AIRCRAFT ENGINES

# SERVICE INSTRUCTION

## MODIFIZIERTER DREHSCHIEBERDECKEL

### SI-2ST-005

Bild / Fig. 1

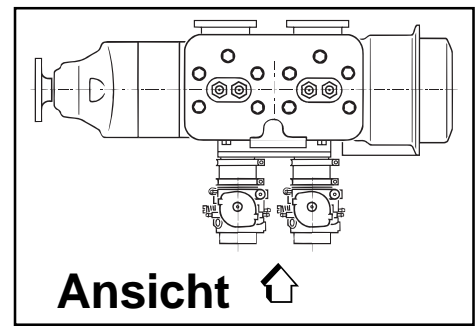
Aufgrund nachfolgender Kombination kann es zu Kraftstoffansammlung im Drehschieberdeckel TNr. 910 316 kommen:

- Am Drehschieberdeckel (1) ist entsprechend den Angaben in Bild 1 und 2 eine Bohrung (2) mit 3 mm Durchmesser anzubringen.
- Die Bohrung (2) ist an der Drehschieberseite mit einer Fase von 0,5 x 45° zu versehen und vollständig zu entgraten.
